Sayı : 90852262-105.03-E.49166
Konu : Kepez, Kepez Mahallesi, 28124 Ada
2 Parsel, Plan Notu Eklenmesi,
1000uip Değ.

ANTALYA İLİ, KEPEZ İLÇESİ, KEPEZ MAHALLESİ
28124 ADA 2 NOLU PARSELİN BİR KISMI İLE ORMANDAN
TAHSİSLİ ALANDA AŞIR AKSU DEVLET HASTANESİ ALANI
1/1000 ÖLÇEKLİ UYGULAMA İMAR PLANI DEĞİŞİKLİĞİ

**ANTALYA İLİ, KEPEZ İLÇESİ, KEPEZ MAHALLESİ, 28124
ADA 2 NOLU PARSELİN BİR KISMI İLE ORMANDAN
TAHSİSLİ ALANDA AŞIR AKSU DEVLET HASTANESİ
ALANI 1/1000 ÖLÇEKLİ UYGULAMA İMAR PLANI
DEĞİŞİKLİĞİ PLAN AÇIKLAMA RAPORU**

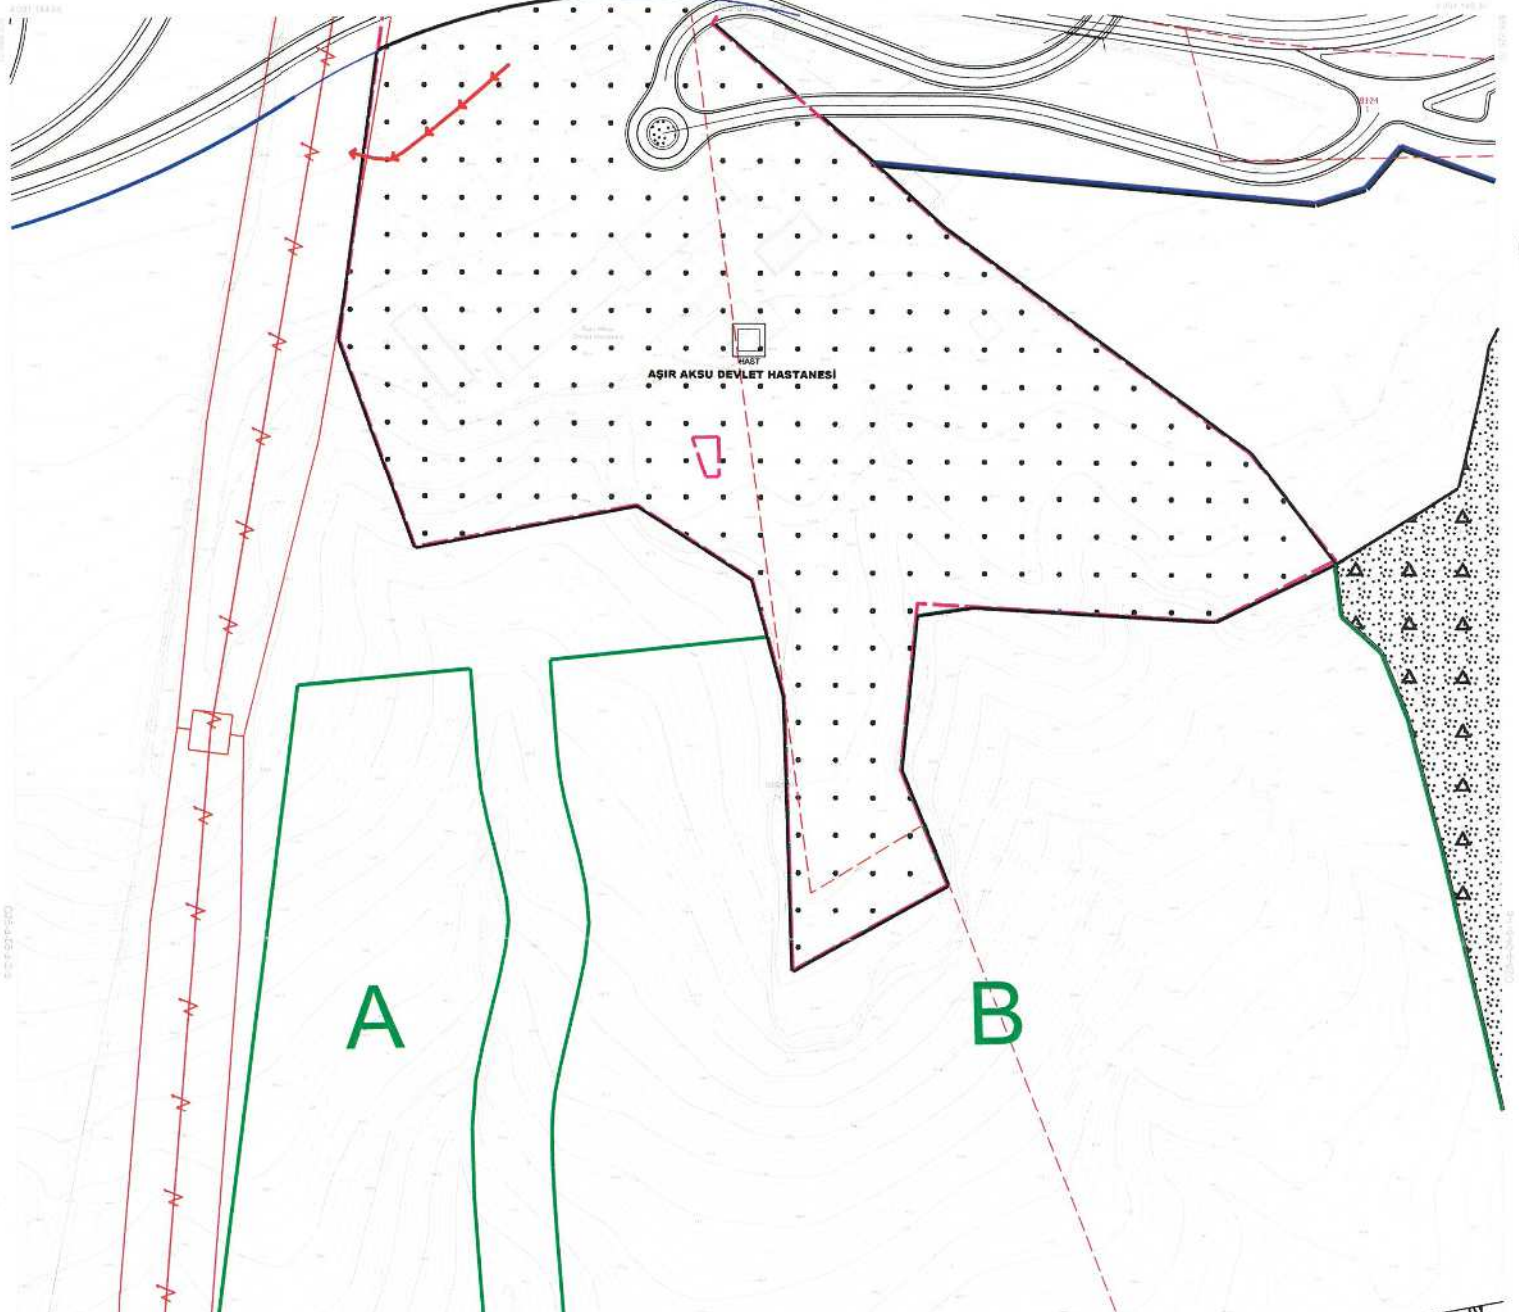
Kepez Belediye Meclisinin 02.07.2020 tarihli Belediye Meclis Toplantısında İmar Komisyonuna havale edilmiş olan, Kepez İlçesi, Kepez Mahallesi 28124 ada 2 parselin bir kısmı ile ormandan tahsisli alanda planlanan Hastane alanına ilişkin Antalya İl Sağlık Müdürlüğü'nün 25/03/2020 tarih ve E.1603 sayılı yazısı ile Akaryakıt İkmal ve NATO POL Tesisleri İşletme Başkanlığı Antalya İşletme Müdürlüğü'nün 17.03.2020 tarih ve 10829 sayılı yazısına istinaden 1/1000 ölçekli uygulama imar planına plan notu eklenmesi konusu komisyonumuzca incelenmiş, konunun uygun olduğu kanaatine varılmıştır.

5393 Sayılı Belediye Kanununun 18. maddesinin (u) bendindeki "**İmar planlarına uygun şekilde hazırlanmış belediye imar programlarını görüşerek kabul etmek Belediye Meclisinin görev ve yetkilerindedir.**" hükmüne istinaden; Kepez İlçesi Kepez Mahallesi 28124 ada 2 parselin bir kısmı ile ormandan tahsisli alanda planlanan Hastane alanına ilişkin Antalya İl Sağlık Müdürlüğü'nün 25/03/2020 tarih ve E.1603 sayılı yazısı ile Akaryakıt İkmal ve NATO POL Tesisleri İşletme Başkanlığı Antalya İşletme Müdürlüğü'nün 17.03.2020 tarih ve 10829 sayılı yazısına istinaden, 1/1000 ölçekli uygulama imar planına plan notunun eklenmesine ve konunun **İmar Komisyonundan** geldiği şekli ile uygun bulunduğuna **oy birliği** ile karar verildi.

1. JEOLÖJİK-JEOTEKNİK ETÜD RAPORU ONAYLANMADAN RUHSAT VERİLEMEZ.
2. HASTANE ALANINDA YAPILACAK YAPILARDA, YAPI YAKLAŞMA SINIRI ARANMAZ.
3. **NATÖ BORU HATTI:**
 - 3.1. NATÖ AKARYAKIT BORU HATTI KAMULAŞTIRMA SINIRI OLAN 2.5 METRE SAĞI VE 2.5 METRE SOLUNDA HER NE ŞEKİLDE OLURSA OLSUN İNŞAAT YAPILMAZ VE RUHSAT VERİLMEZ.
 - 3.2. KAMULAŞTIRMA SINIRI İÇİNE BAĞ BAHÇE TESIS EDİLEMEZ.
 - 3.3. KAMULAŞTIRMA SINIRI YOL OLARAK KULLANILAMAZ VE BORU HATTINI KAT EDER VAZİYETTE YOL GEÇİRİLEMEZ. ANCAK ZORUNLU GEÇİŞLERDE T.C. MİLLİ SAVUNMA BAKANLIĞI ANTALYA BATI BÖLGE 1. İŞLETME MÜDÜRLÜĞÜNDEN MÜSAADE İSTENİLEREK VERİLECEK OLAN YOL GEÇİŞ TİP PROJESİ UYGULANACAKTIR.
4. BU PLAN KAPSAMINDA 3194 SAYILI İMAR KANUNU İLE İLGİLİ YÖNETMELİK HÜKÜMLERİ GEÇERLİDİR.

Resim 2: Mevcut 1/1000 Ölçekli Uygulama İmar Planı

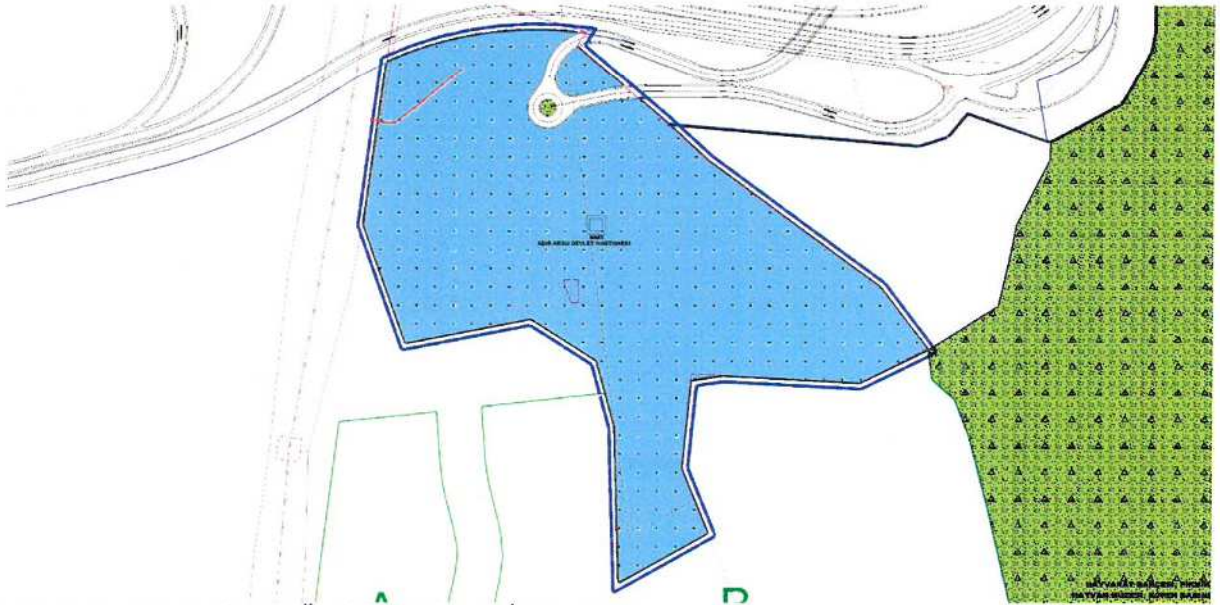
Plan değişikliğine konu alanda halihazırda Aşır Aksu Devlet Hastanesi yer almakta olup; Antalya Valiliği, İl Sağlık Müdürlüğünce ormandan tahsisli alan içerisinde "20 Yataklı AMATEM Ve 15 Yataklı ÇEMATEM" yapılmak ve

ruhsatlandırılmak istenmektedir. Ancak ruhsatlandırma işleminin yapılabilmesi için vaziyet planındaki mevcut hastane yapılarından artan alanlarda yeni yapılacak binaların yapılacağı alanların kısıtlı olması nedeniyle yapı yaklaşma sınırlarının Nato Petrol Boru Hattı ile ilgili olan kısmında; Antalya İl Sağlık Müdürlüğüne Milli Savunma Bakanlığında alınan uygun görüşü ile değişiklik yapılması gerekmektedir. Bu nedenle tarafımızca 1/1000 ölçekli uygulama imar planı değişikliği önerisi hazırlanmıştır. Buna göre; "NATO AKARYAKIT BORU HATTI KAMULAŞTIRMA SINIRI OLAN 5 METRE SAĞI VE 5 METRE SOLUNDA HER NE ŞEKİLDE OLURSA OLSUN İNŞAAT YAPILMAZ VE RUHSAT VERİLMEZ." şeklindeki plan notu: "NATO AKARYAKIT BORU HATTI KAMULAŞTIRMA SINIRI OLAN 2.5 METRE SAĞI VE 2.5 METRE SOLUNDA HER NE ŞEKİLDE OLURSA OLSUN İNŞAAT YAPILMAZ VE RUHSAT VERİLMEZ." olarak değiştirilerek plan notları yeniden düzenlenmiştir (Bkz: Resim 3).

- 1. JEOLJİK-JEOTEKNİK ETÜT RAPORU ONAYLANMADAN RUHSAT VERİLEMEZ.**
- 2. HASTANE ALANINDA YAPILACAK YAPILARDA, YAPI YAKLAŞMA SINIRI ARANMAZ.**
- 3. NATO BORU HATTI:**
 - 3.1. NATO AKARYAKIT BORU HATTI KAMULAŞTIRMA SINIRI OLAN 2.5 METRE SAĞI VE 2.5 METRE SOLUNDA HER NE ŞEKİLDE OLURSA OLSUN İNŞAAT YAPILMAZ VE RUHSAT VERİLMEZ.**
 - 3.2. KAMULAŞTIRMA SINIRI İÇİNE BAĞ BAHÇE TESİS EDİLEMEZ.**
 - 3.3. KAMULAŞTIRMA SINIRI YOL OLARAK KULLANILAMAZ VE BORU HATTINI KAT EDER VAZİYETTE YOL GEÇİRİLEMEZ. ANCAK ZORUNLU GEÇİŞLERDE T.C. MİLLİ SAVUNMA BAKANLIĞI ANTALYA BATI BÖLGE 1. İŞLETME MÜDÜRLÜĞÜNDEN MÜSAADE İSTENİLEREK VERİLECEK OLAN YOL GEÇİŞ TİP PROJESİ UYGULANACAKTIR.**
- 4. BU PLAN KAPSAMINDA 3194 SAYILI İMAR KANUNU İLE İLGİLİ YÖNETMELİK HÜKÜMLERİ GEÇERLİDİR.**

T.C.
SAĞLIK BAKANLIĞI
ANTALYA İL SAĞLIK MÜDÜRLÜĞÜ
ATATÜRK DEVLET HASTANESİ
AŞUR AKSU YERLEŞKESİ
KEPEZ İLÇESİ, KEPEZ MAHALLESİ 28124 ADA 2 PARSEL
15 (20) YATAKLI AMATEM VE 15 YATAKLI ÇEMATEM
RENK VE MAZİYET PLANI ÖLÇEK 1:500

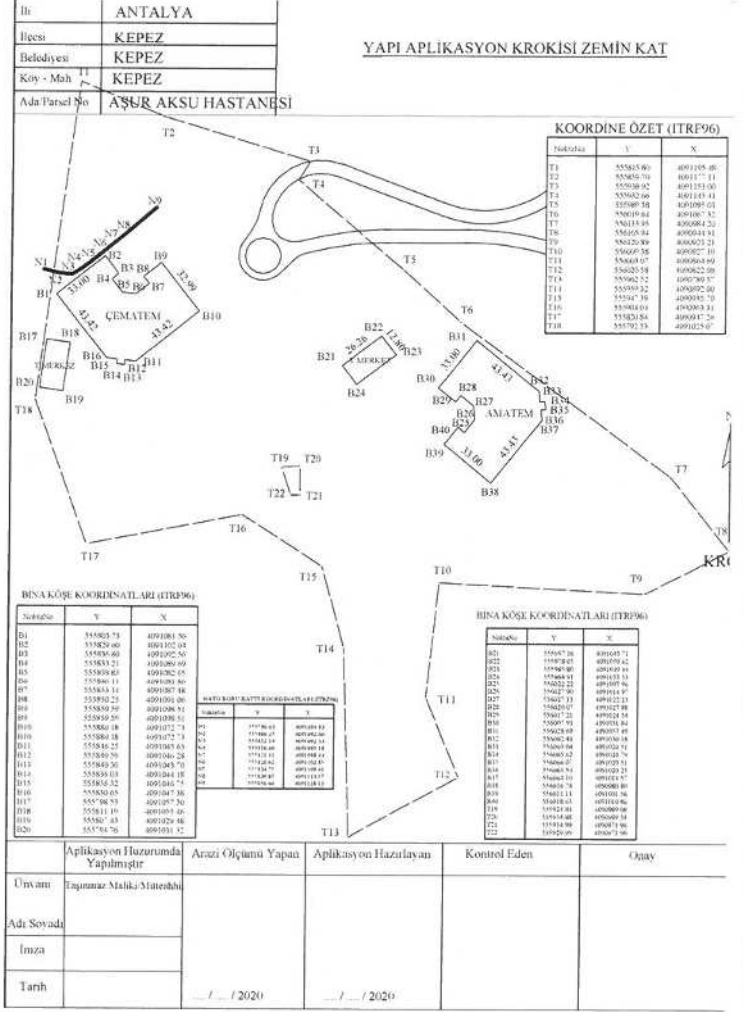
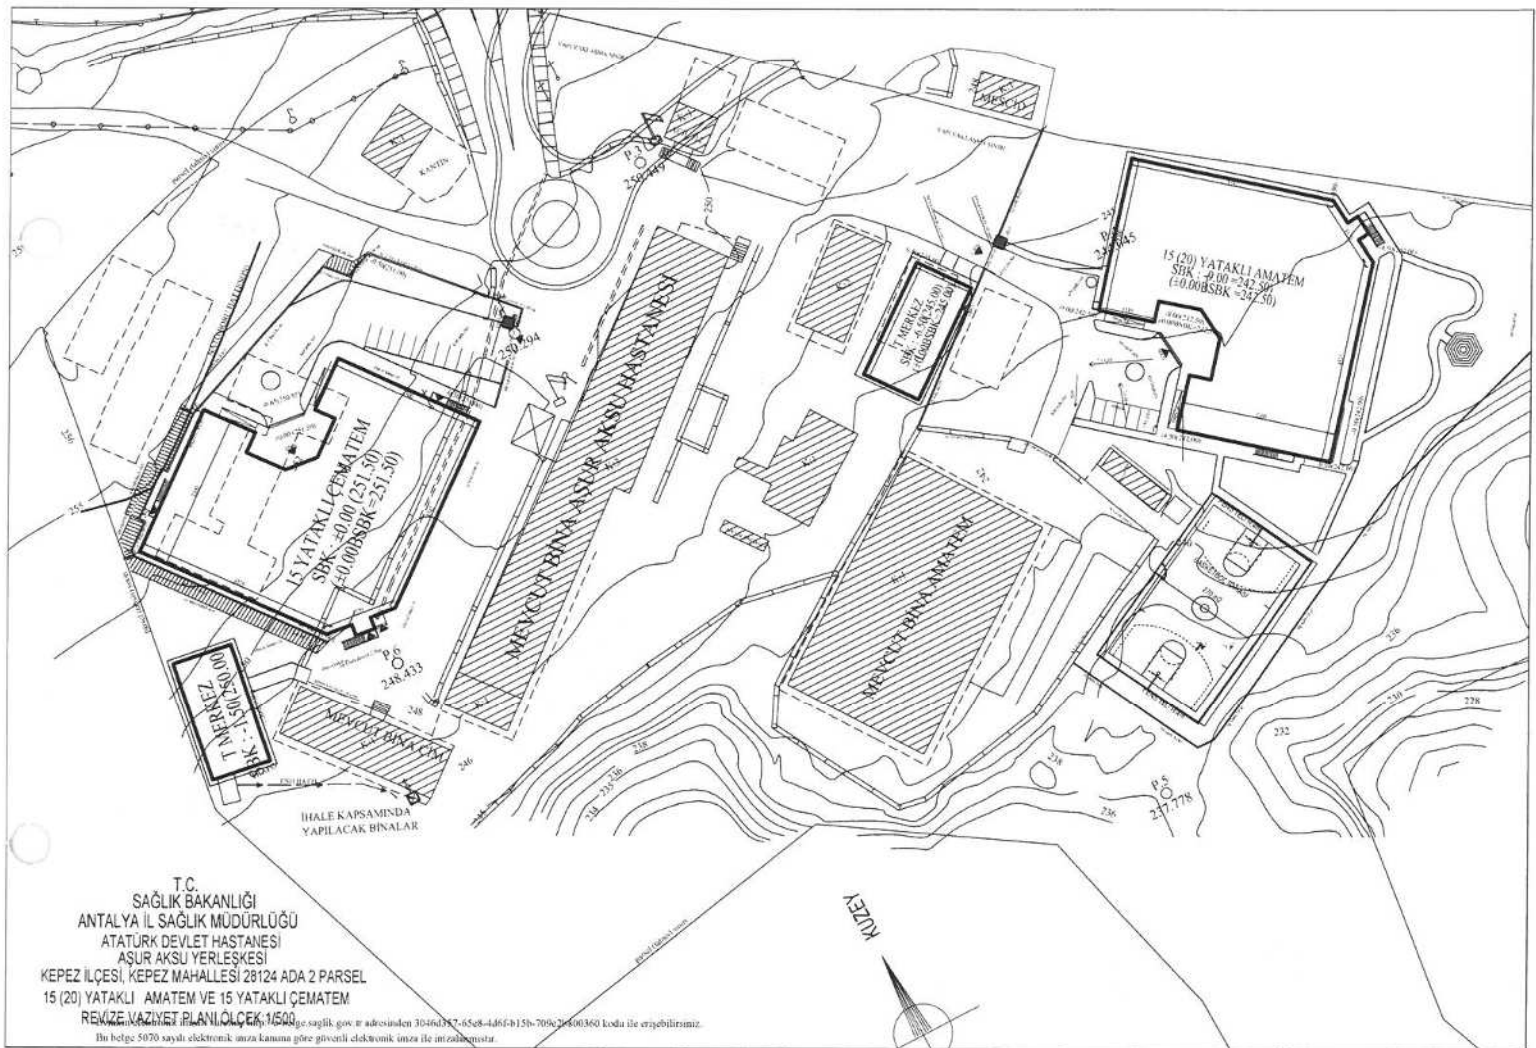
- a) Bölgede 10" Antalya Havaalanına devam etmekte olan NATO boru hattının bulunduğu,
b) Yapılan ölçümler sonucu boru hattı ile hastane binasının arasındaki mesafenin 2,5 metreye kadar düştüğü,
c) Hastane binası ile boru hattı arasında 1,5 metre mesafe boşluk oluştuğu ve bunun da boru hattına tehlike oluşturduğu tespit edilmiştir.

İlimiz, Kepez İlçesi, Santral Mahallesi'nde yer alan Devlet Ormanına ait 737.797,97 m²'lik 28124 ada, 02 sayılı parselin 62.425,86 m² 'lik kısmına Bakanlığımız adına tescilli "20 Yataklı AMATEM ve 15 Yataklı ÇEMATEM İnşaatı Yapım İş'i" kapsamında Ek1'de yer alan Bina ve NATO Boru Hattı Aplikasyon Krokisinde görüldüğü üzere ÇEMATEM binası inşaatı Blokları ile NATO Boru Hattı arasındaki mesafenin 250cm'ya kadar yaklaşmış bulunduğu anlaşılmıştır.

(Ek-2) uygulama vaziyet planında da görüldüğü üzere ÇEMATEM Binası inşaatının güneyine daha fazla uzaklaştırılması olanağı olmadığı, bu alanda Aşur Aksu Hastanesi yerleşkesi bulunduğu, bu hastanenin aktif olarak hizmet verdiği ve inşaatın mevcut hastaneye daha fazla yaklaşılması halinde ambulans/hasta giriş/çıkış sirkülasyonunu tıkayacağından NATO Boru Hattından daha fazla uzaklaştırılmamaktadır. Söz konusu alanda inşaatın uygulanabileceği en uygun yer yine aynı alan olması durumu da dikkate alınarak, Kepez Belediyesinde yapılacak plan tadilatına, yapı ruhsat alınmasına esas olmak üzere (Ek-3) ilgi yazı gereği söz konusu inşaata ait (Ek-1) Bina ve NATO Boru Hattı mevcut Aplikasyon Krokisinde gösterilen 250cm'ye kadar yaklaşma mesafesinde inşaatın yapılmasında uygunluğu hakkında görüşünüzün bildirilmesi hususunda;

Sonuç olarak, Antalya İl Sağlık Müdürlüğünce bina ile boru hattı arasındaki boşluğun doldurulması ve boru hattının koruma altına alınması şartıyla, boru hattımıza 2,5 metre mesafede olan inşaatın bir sakıncası bulunmamaktadır.
